**RELATÓRIO DE ANÁLISE DOS TERRENOS PARA IMPLANTAÇÃO
DE 15 CENTROS DE EDUCAÇÃO DE PRIMEIRA INFÂNCIA – CEPI
PROJETO PROINFÂNCIA – TIPO 1 - FNDE**

1. RELATÓRIO DE ANÁLISE DOS TERRENOS PARA IMPLANTAÇÃO DE 15 CENTROS DE EDUCAÇÃO DE PRIMEIRA INFÂNCIA - CEPI

Imagem 10 e 11 – Imagem de trecho da implantação encaminhada pela SEE/DF; Imagem Google Street View da área de implantação onde existe atualmente uma quadra poliesportiva coberta

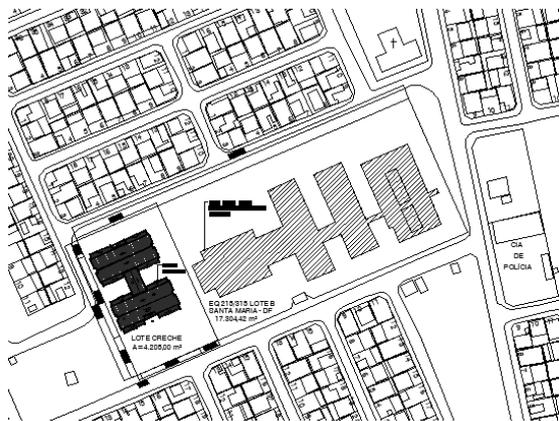
1. Detectada a interferência da implantação da unidade de ensino com a quadra coberta existente, deverá ser considerada para efeito de orçamento a demolição/remoção da quadra em questão?
2. Especificar claramente como será o tratamento das divisas para esta UE.

Imagem 10 e 11 – Imagem de trecho da implantação encaminhada pela SEE/DF; Imagem Google Street View da área de implantação onde verifica-se a existência de espécies arbustivas no interior do terreno.

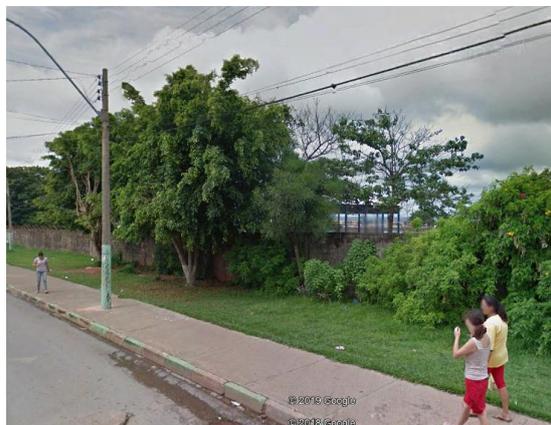
1. Uma vez que a planta de locação não deixa clara a locação da edificação no interior do terreno, e verificando-se a existência de espécies arbustivas no interior do terreno, questiona-se se haverá a necessidade de supressão das espécies arbustivas referenciadas e se podem legalmente serem suprimidas. Em se verificando a necessidade de supressão e havendo permissão mediante compensação ambiental, tais informações devem ser apresentadas para que sejam analisadas pela equipe de orçamento.
5. Especificar claramente como será o tratamento das divisas para esta UE.

Imagem 14 e 15 – Imagem de trecho da implantação encaminhada pela SEE/DF; Imagem Google Street View da área de implantação onde verifica-se a existência de espécies arbustivas na área de implantação.

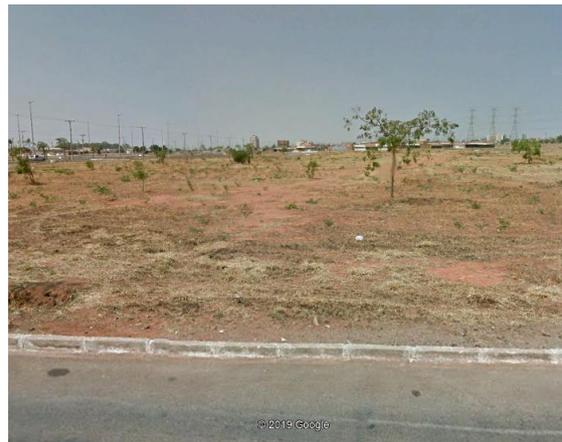
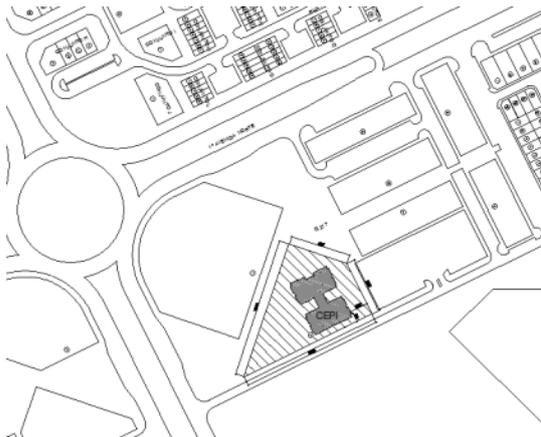
1. Verifica-se a existência de espécies arbustivas na área de implantação da unidade de ensino. Questiona-se se haverá a necessidade de supressão das espécies arbustivas referenciadas e se podem legalmente serem suprimidas. Em se verificando a necessidade de supressão e havendo permissão mediante compensação ambiental, tais informações devem ser apresentadas para que sejam analisadas pela equipe de orçamento.
2. Especificar claramente como será o tratamento das divisas para esta UE.

Imagem 18 e 19 – Imagem de trecho da implantação encaminhada pela SEE/DF; Imagem Google Street View da área de implantação aparentemente sem elementos significativos que possam interferir na implantação.

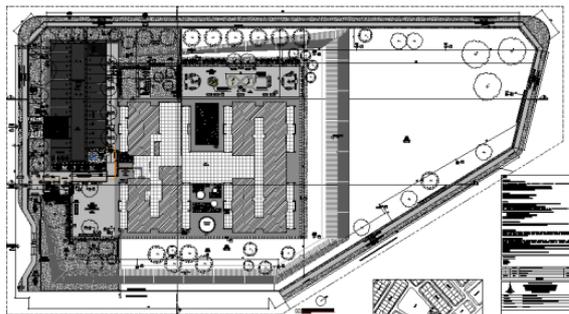
1. Especificar claramente como será o tratamento das divisas para esta UE.

Imagem 22 e 23 – Imagem de trecho da implantação encaminhada pela SEE/DF; Imagem Google Street View da área de implantação aparentemente sem elementos significativos que possam interferir na implantação.

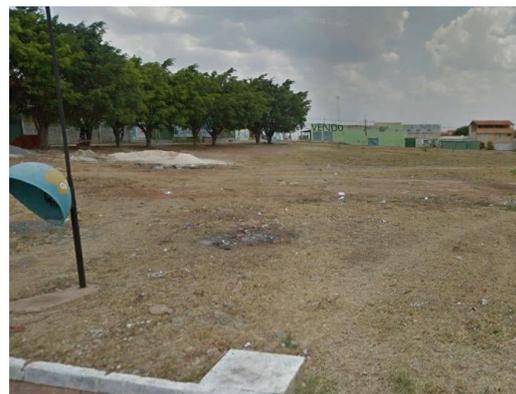
1. Especificar claramente como será o tratamento das divisas para esta UE.

Imagem 26 e 27 – Imagem de trecho da implantação encaminhada pela SEE/DF; Imagem Google Street View da área de implantação aparentemente sem elementos significativos que possam interferir na implantação.

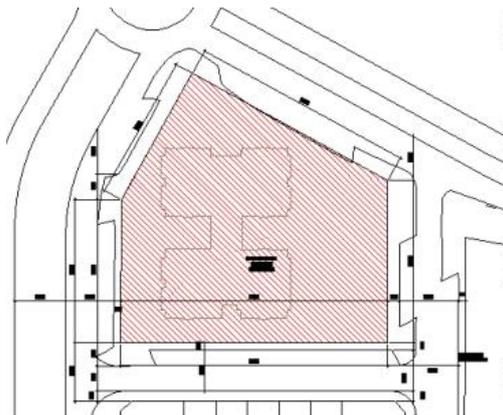
1. Especificar claramente como será o tratamento das divisas para esta UE.

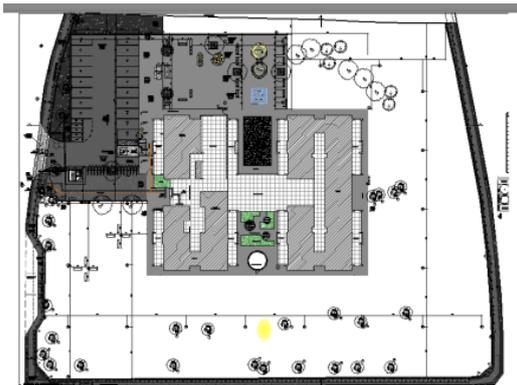
1. Verifica-se a existência de espécies arbustivas no interior do terreno onde se pretende implantar a unidade de ensino. Questiona-se se haverá a necessidade de supressão das espécies arbustivas citadas e se podem legalmente serem suprimidas. Em se verificando a necessidade de supressão e havendo permissão mediante compensação ambiental, tais informações devem ser apresentadas para que sejam analisadas pela equipe de orçamento.

2. Quanto aos fechamentos laterais da unidade de ensino, verifica-se a existência de muro e que parte dele foi derrubada. Desta forma, faz-se necessário que sejam definidos os critérios de fechamento da UE, para que sejam orçados todos os serviços em função da solução adotada.
